Sopralluogo alle Mura di Ferrara

Monitoraggio civico del progetto Open Wall

Scheda operativa di monitoraggio civico

Tratto percorso: Dal parcheggio Baluardo San Lorenzo all'ascensore (San Giorgio)

01 Arrivo e parcheggio

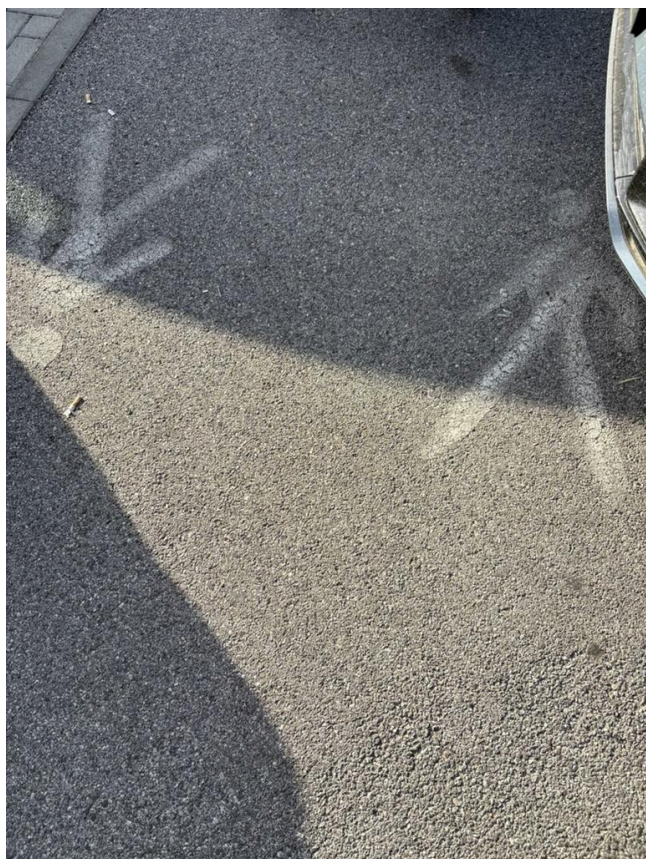
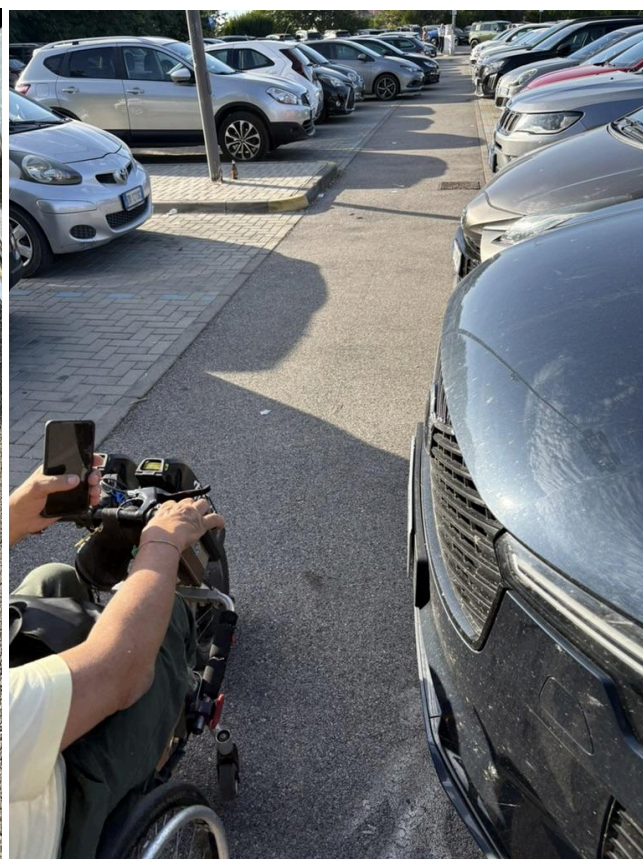
L'attraversamento pedonale parte da via Baluardi per arrivare alla cassa fino al camminamento sulle mura. Le strisce pedonali devono arrivare fino al percorso pedonale. Le macchine non devono invadere il percorso..

Le macchine invadono il percorso pedonale. Le strisce pedonali non si connettono al percorso.

Per far questo si possono mettere cordoli in cemento inamovibili (non in plastica, perché poi si rompono) oppure degli archetti o paletti (che però potrebbero essere forzati/piegati). In questo modo si risparmia anche in manutenzione da parte del Comune

02 Accesso dal parcheggio alle mura

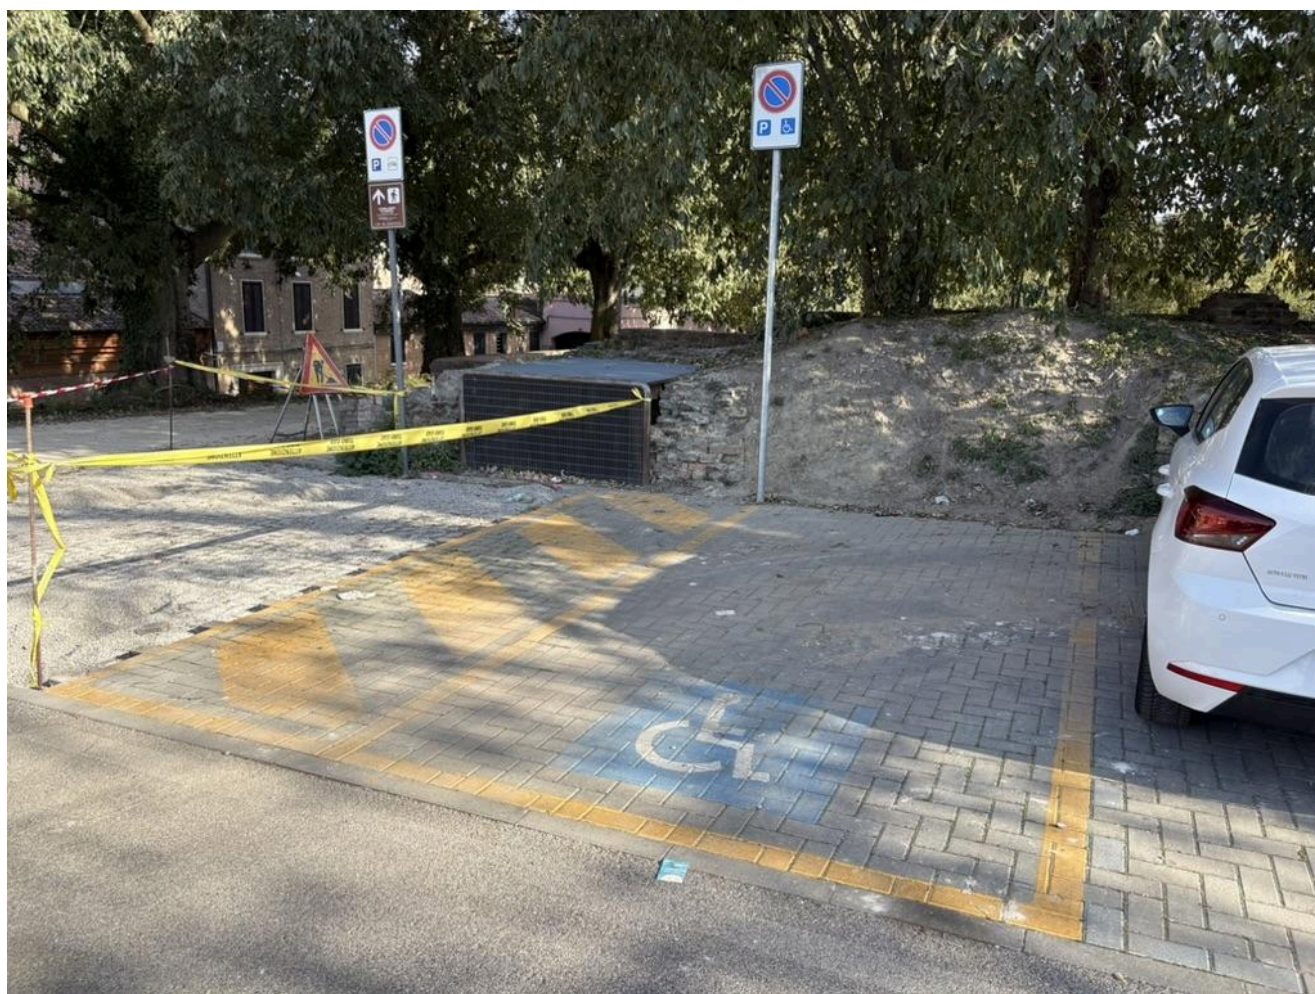
Tutto ok.

Eliminati i dislivelli.

07 Transenne e protezioni

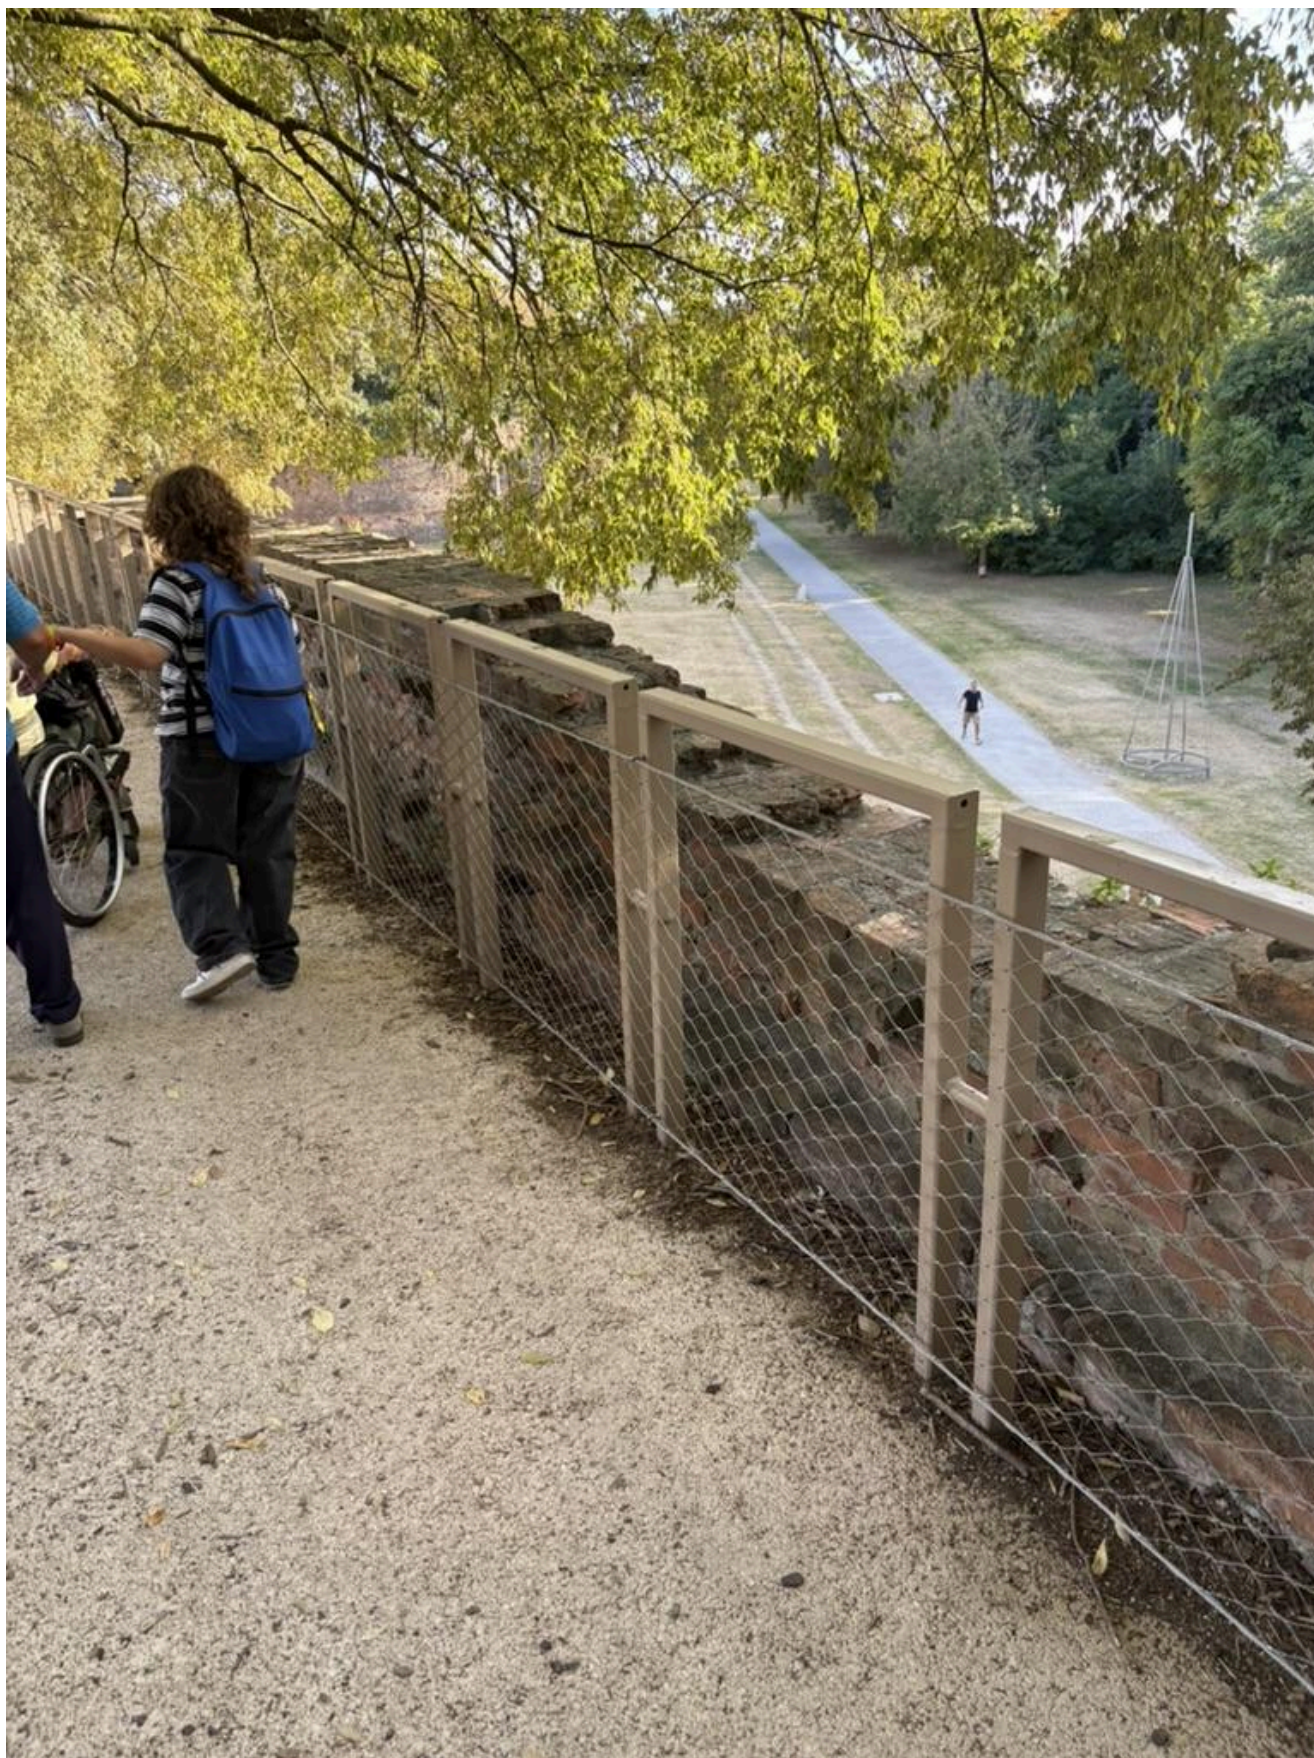
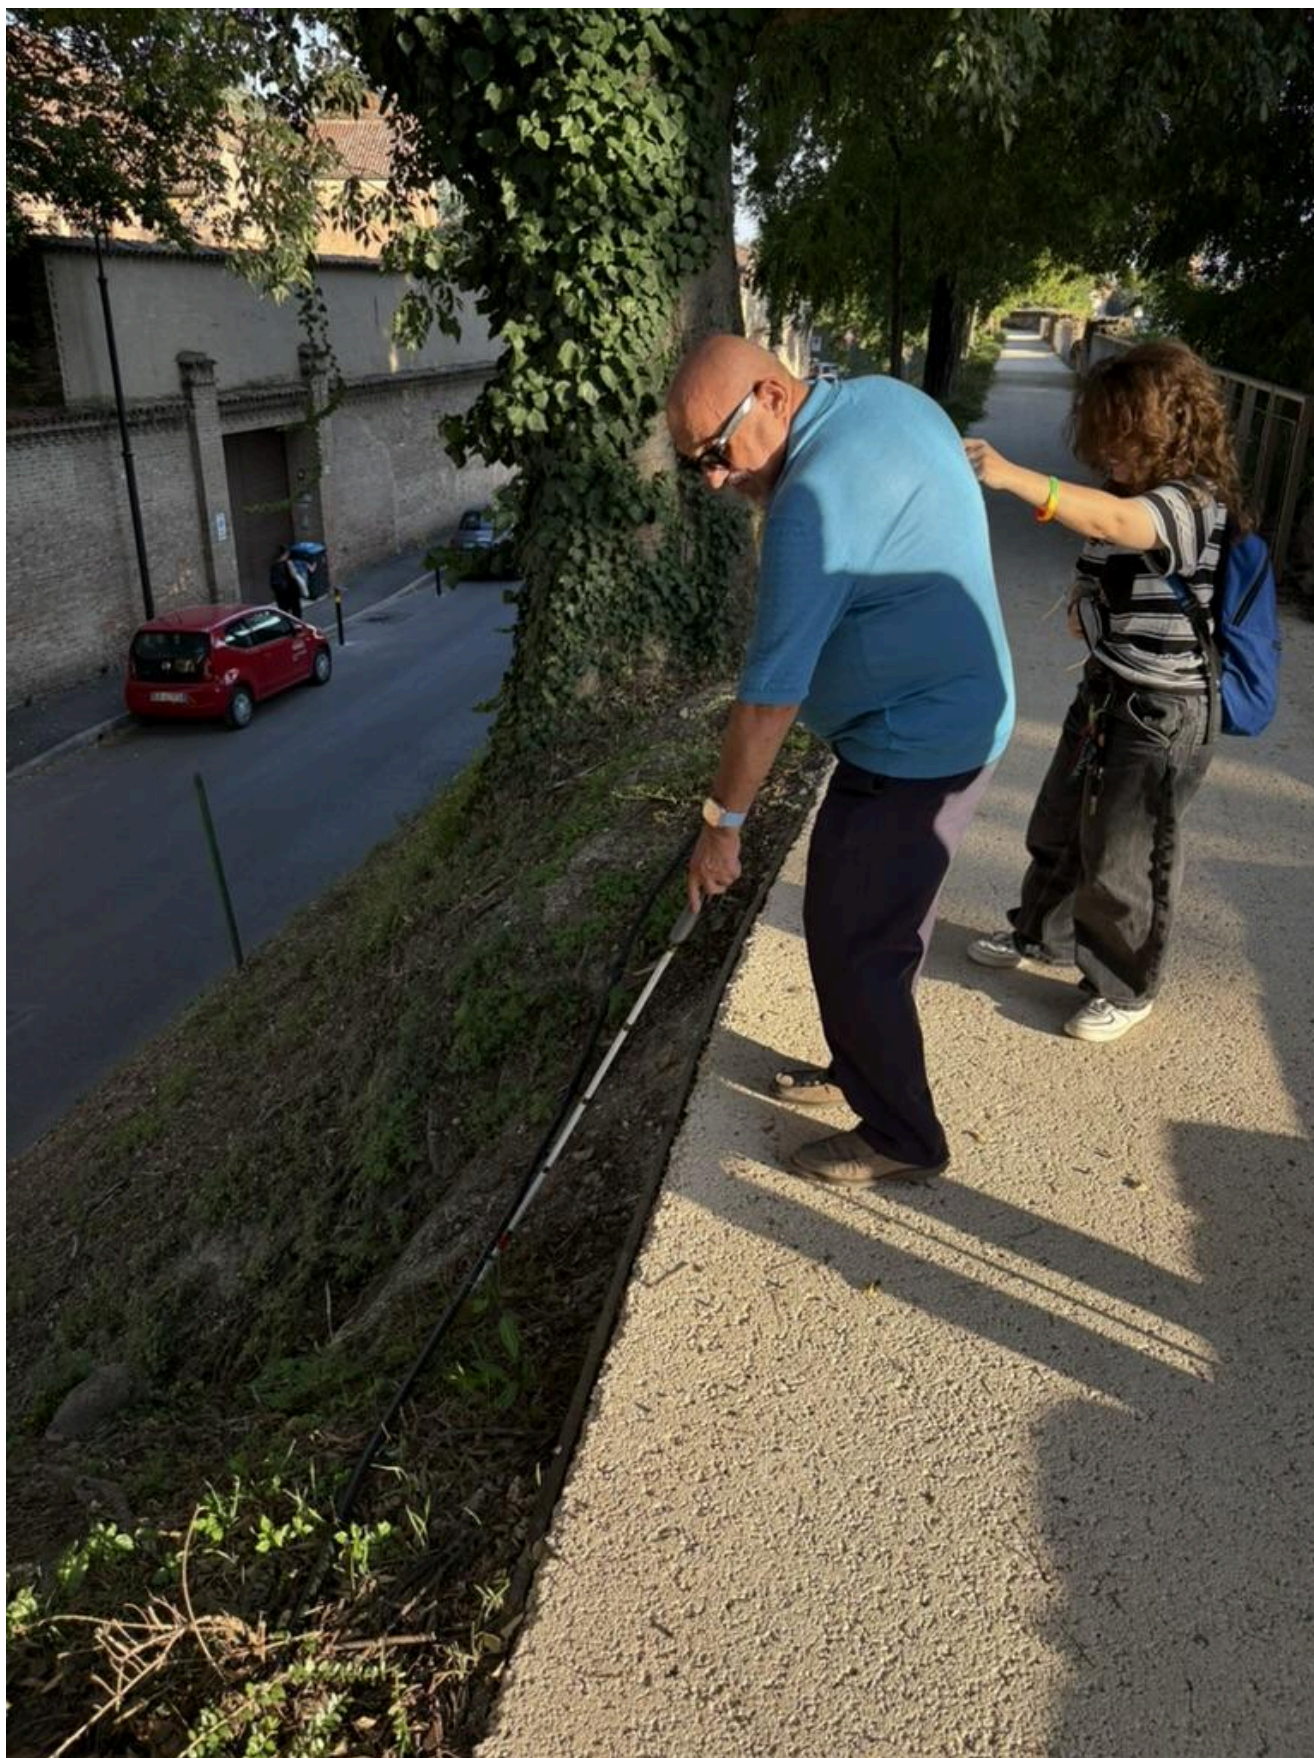
Le traverse e le griglie assicurano una buona sicurezza durante buona parte del percorso.

Le reti sono la cosa più utile per non vedenti (Alberto)

Non tutto il tragitto è garantito da griglie

Installare griglie lungo tutto il percorso lato mura, dove possibile.

10 Ponti e raccordi

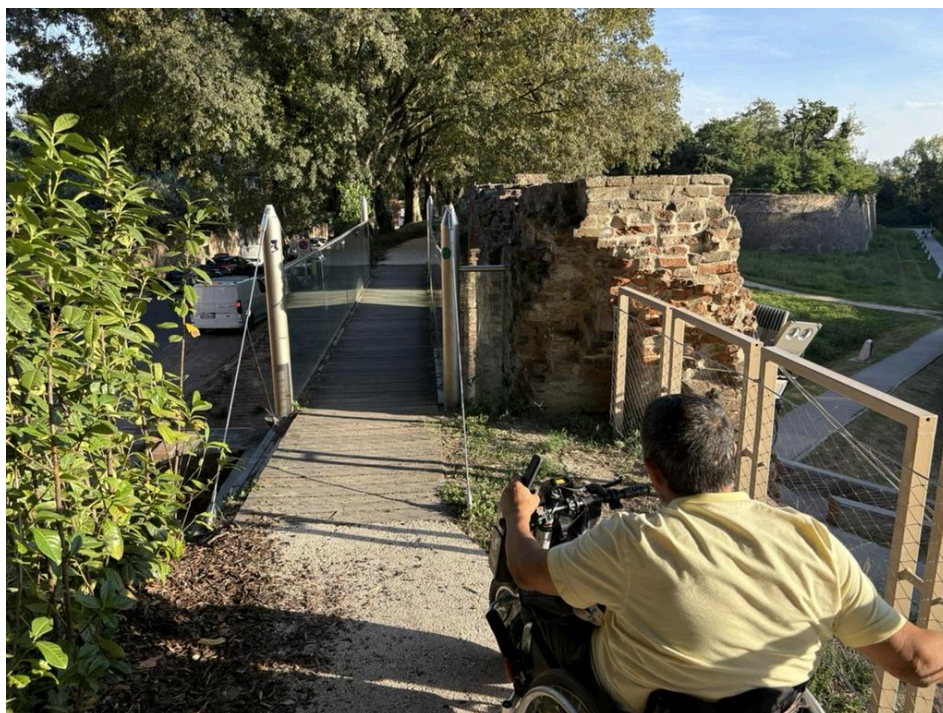
La zona del ponte (accesso via Quartieri / Facoltà di architettura) è problematica perché prima e dopo il ponte il tratto è completamente esposto.

- 1) C'è un "buco" (tratto esposto) in corrispondenza del ponte (a inizio e fine ponte)
- 2) La righiera sul lato mura (destro) deve accompagnare verso l'ingresso del ponte, mentre ora porta contro un muro.

- 1) Chiudere il tratto esposto
- 2) Spostare la righiera / rete o inserire un elemento ulteriore che accompagni e orienti verso il ponte.

11 Informazione culturale accessibile

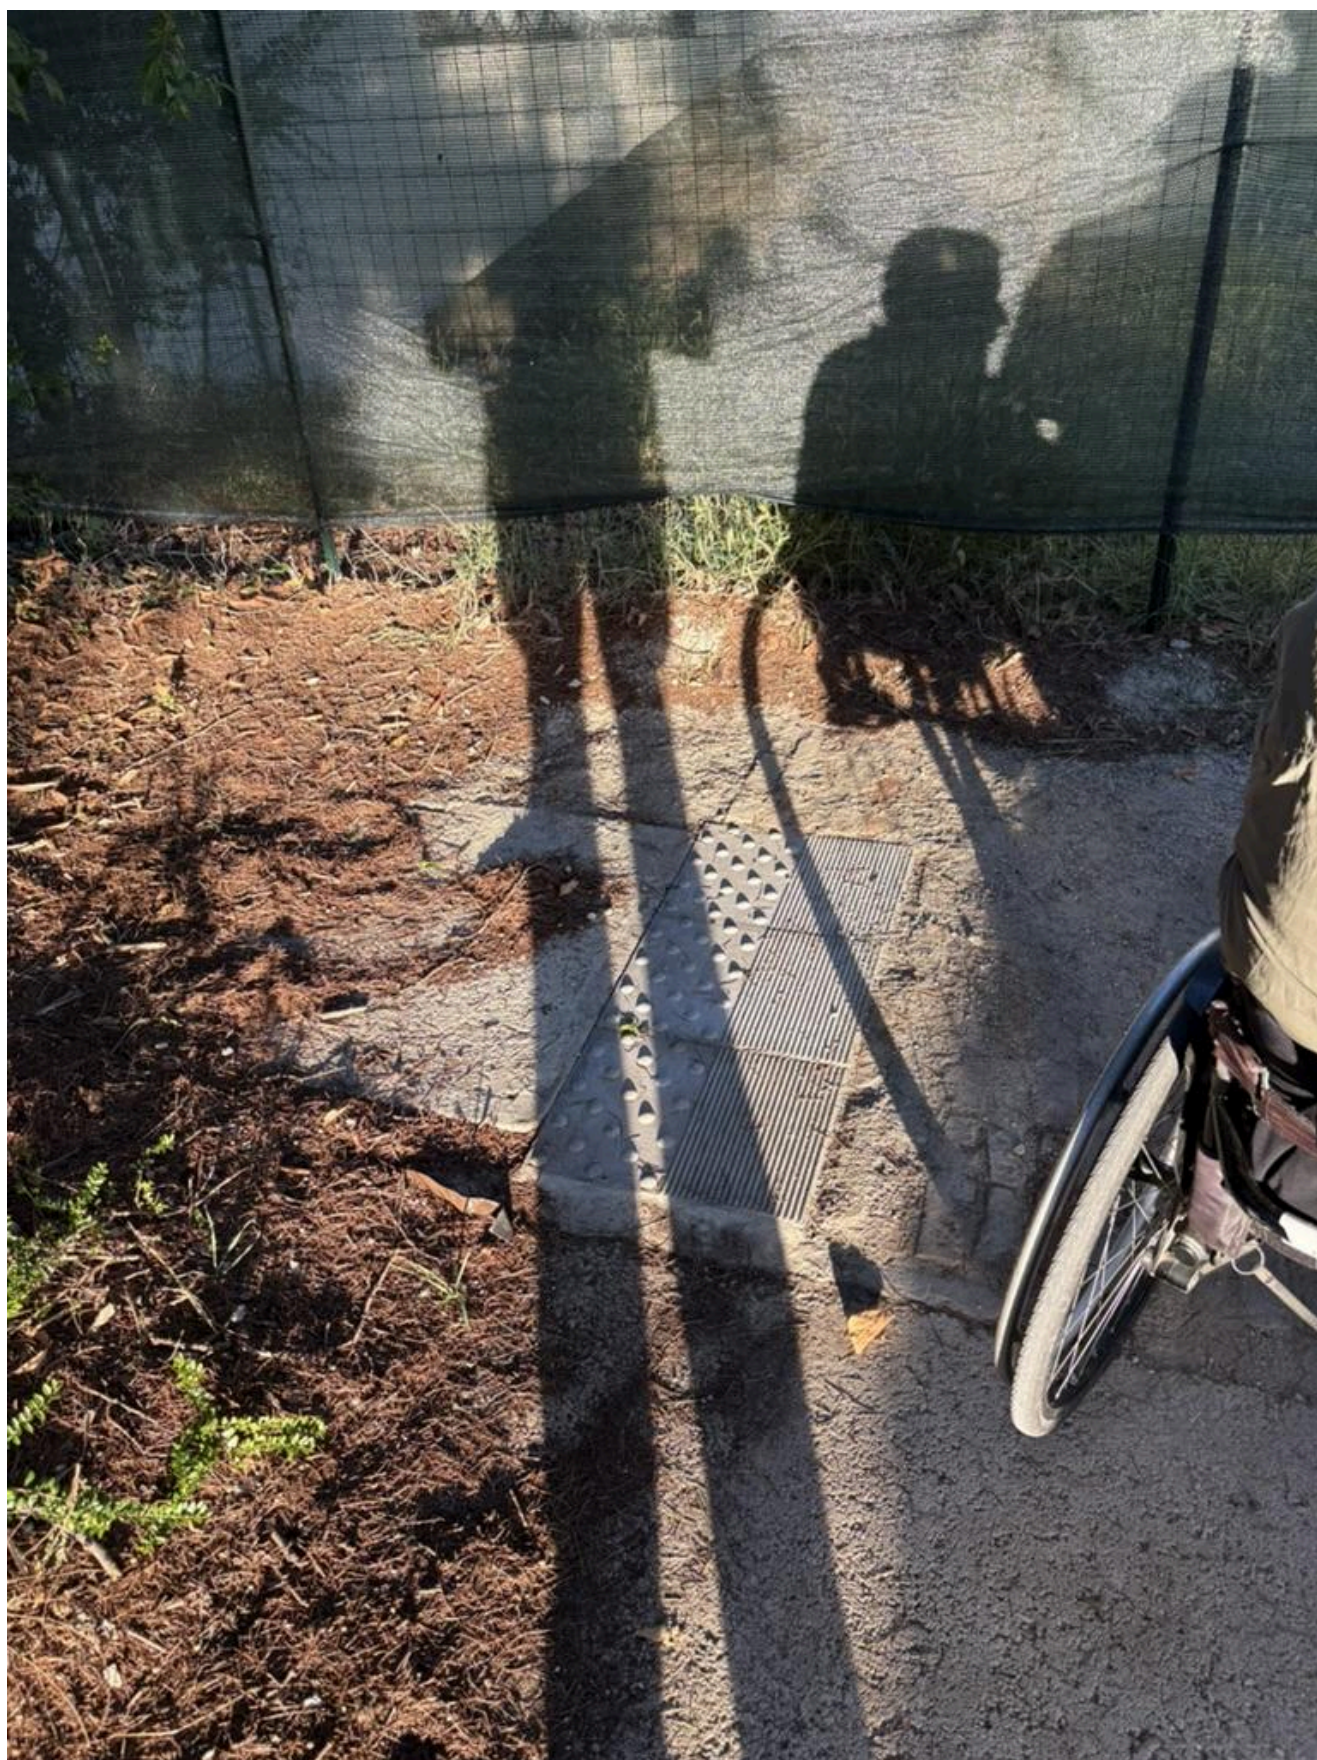
I totem sono ancora da realizzare. Assieme ai totem va realizzata una superficie tattile da metà marciapiede (non come ora) per segnalare la presenza dei totem.

Mancano i totem (ancora da installare)

La superficie tattile è stata installata ma non arriva a metà marciapiede, quindi è molto probabile che non venga intercettata.

Estendere la superficie tattile. Installare i totem secondo le indicazioni,
